日本原燃株式会社 濃縮・埋設事業所 加工施設の  
新規制基準への適合に係る設工認（第5回申請）  
の対応状況について

令和4年1月18日

## 2. 審査会合での指摘等に係る対応

図1 設計飛来物導線と竜巻防護板との関係を示した図(例)

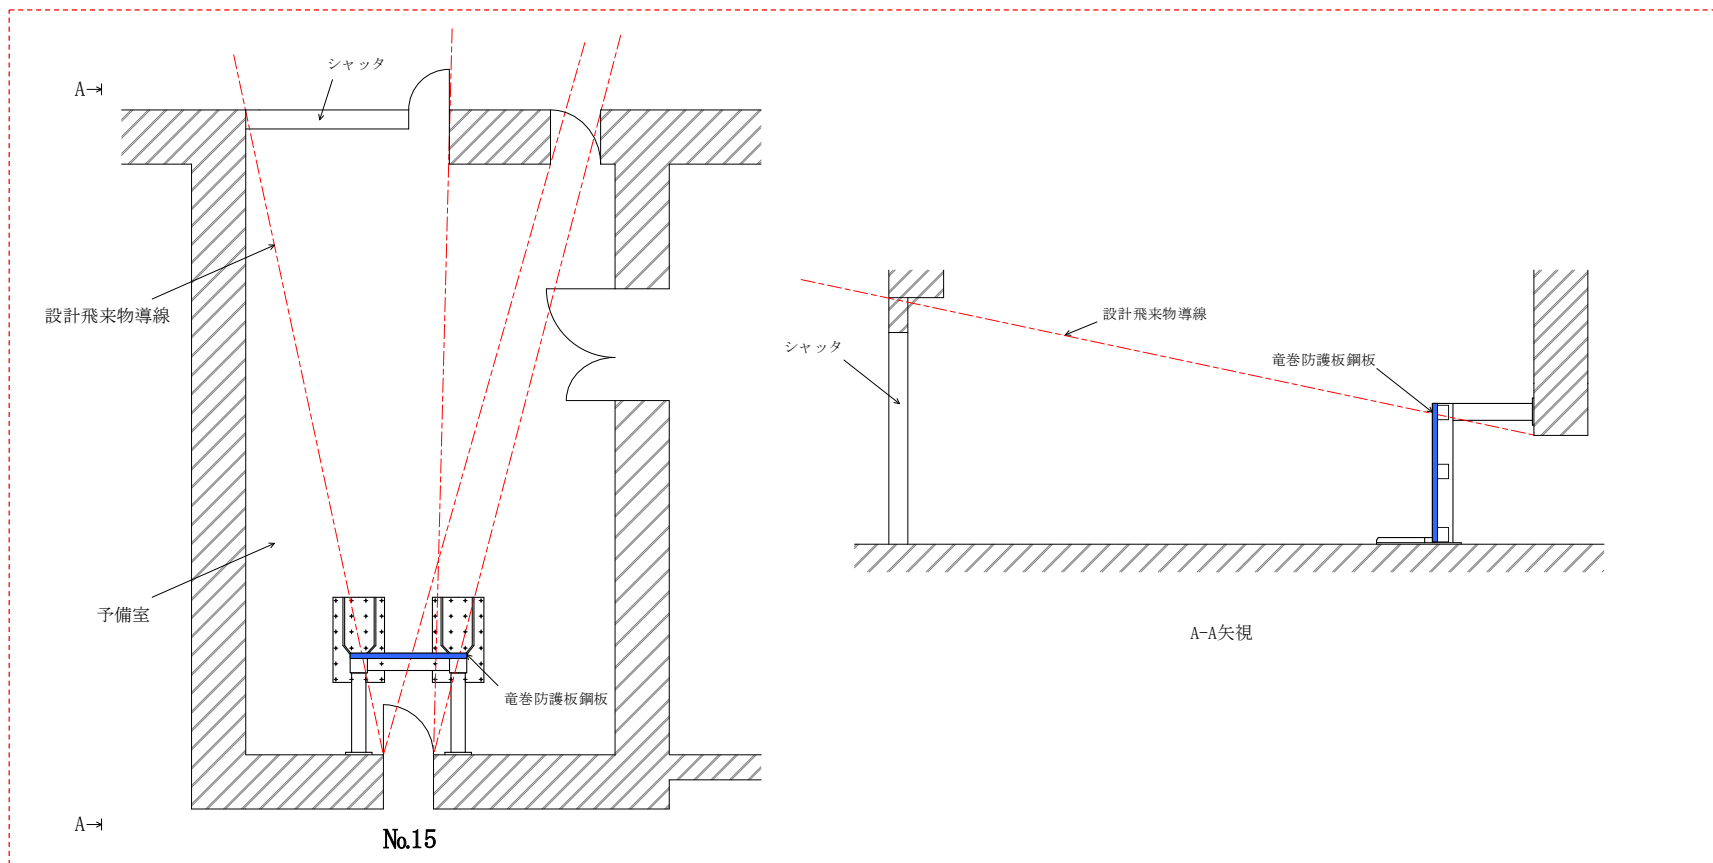
- ① 竜巻影響評価について、貫通評価に用いるBRL式、強度計算に用いる風力係数等に係る適用性を示すとともに、先行する発電炉、他施設の記載を踏まえ、体系立てた説明となるよう再整理し説明。
- ② 設計飛来物導線と竜巻防護板との関係図等の防護設計の妥当性を説明するために必要な資料を追加し説明。

- 設計飛来物導線と竜巻防護板との関係を示した図等の防護設計の妥当性を説明するために必要な資料を追加し、竜巻防護板が設計飛来物導線を遮ることができる幅及び高さを確保していること等を説明するとともに、その内容を補正書に反映した。

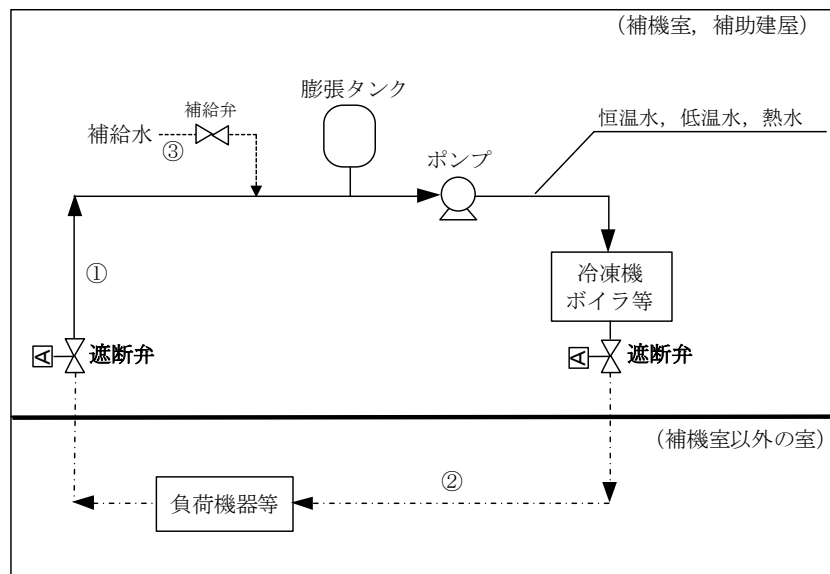
- 溢水評価について、発電炉等の他施設の対応と同様の評価手法であること、遮断弁の条件等についても適切に考慮されていることを今後説明すること。

- 溢水評価について、先行する発電炉、他施設と同様の評価手法であることを説明。
- 遮断弁は耐震1G等を考慮した設計とするが、事故対応時の作業環境等の確保（溢水量の低減）を目的に設置するものであることから、溢水評価においては、保守的に遮断弁の機能を考慮せず、保有水量全てが溢水した条件で評価を行うことを説明するとともに、その内容を補正書に反映した。

- 溢水評価において、遮断弁の機能を考慮せず、溢水源の保有水量全ての溢水（右図及び下表の①～③）を考慮した条件で評価を行うことを明確化した。  
遮断弁の機能を考慮した評価については、溢水防護設備である遮断弁の設計の詳細に関する事項として溢水防護の説明書の別添にて示すこととした。

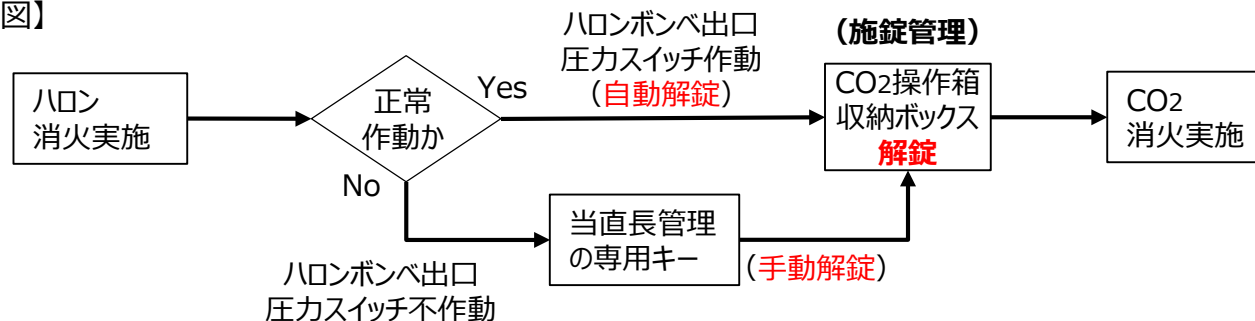
- 「ハロン消火剤より先に二酸化炭素消火剤を噴射することがない設計とする。」としているが、ハロン消火剤が放出されない場合、二酸化炭素の操作箱の解錠がされない場合があるのではないか。その時に不都合は生じないか。詳細を今後説明すること。

ハロン消火系が正常に作動しない場合でも、二酸化炭素消火系の操作箱を専用キーにより手動解錠することで、二酸化炭素消火系による消火が実施できることを説明するとともに、その内容を補正書に反映した。

- 二酸化炭素消火系の操作箱は、誤操作防止のため操作箱の収納ボックスを施錠管理する。
- 解錠はハロン消火系が作動し、ハロンポンベの出口配管に設置する圧カスイッチの作動により自動解錠されるものとし、ハロン消火系の不作動等により解錠されない場合は、当直長が管理する専用キーにて手動解錠する。
